基板用端子台 LSF-SMD 3.50 リール梱包のポケット幅 変更のお知らせ

品番:1250370000

型式:LSF-SMD 3.50/03/180 SN BK RL

旧リール梱包のポケット内寸	新リール梱包のポケット内寸

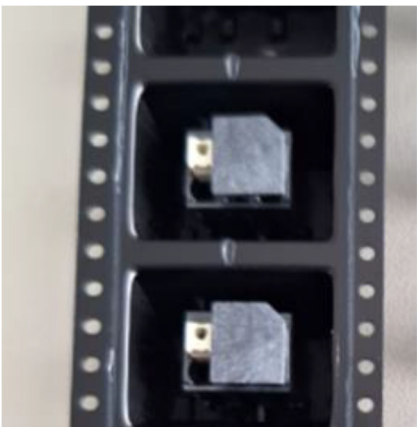
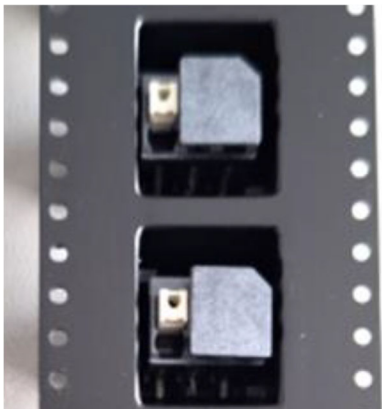
今回の変更は、リール梱包のポケット内寸を小さくするものであり、これにより製品がポケット内でより安定し、正確な位置決めが可能となります。なお、リール梱包自体の外寸やピッチ、製品自体の外形寸法、電氣的仕様、品番、型式などの変更はなく、現在設計されている基板レイアウトやはんだプロファイルへの影響はありません。

- リール梱包のポケット内寸のみが小さくなります
